コムスのリコールについて

届出番号5848
リコール開始日7月15日

リコールの概要

改善箇所説明図①

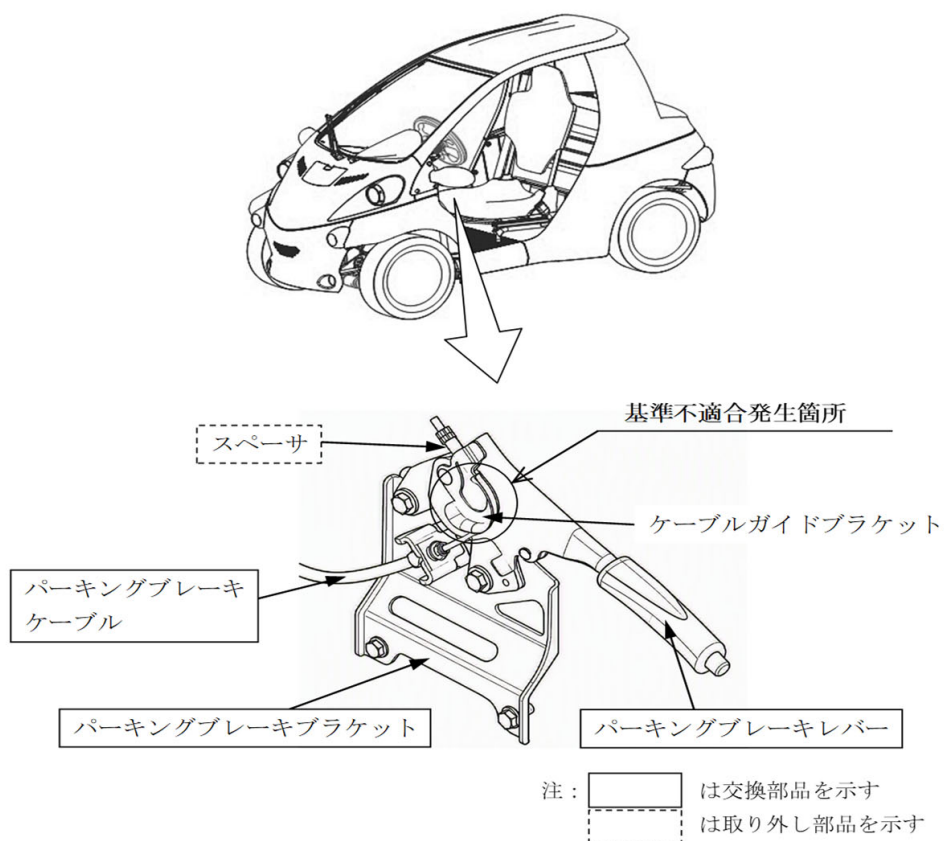
パーキングブレーキレバーにおいて、ポールの製造管理が不十分なため、硬度が不足しているものがあり、レバーに強い衝撃が加わるとポールの先端が破損することがあります。そのままの状態で使用を継続すると、ポールが摩耗し、レバーを引き上げても保持できなくなることがあります。最悪の場合、パーキングブレーキが効かなくなり、車両が動き出すおそれがあります。

全車両、パーキングブレーキレバーを良品と交換し、パーキングブレーキケーブルおよびパーキングブレーキブラケットを新品と交換します。なお、当該ケーブルにスペーサが取り付けられているものは、スペーサを取り外します。
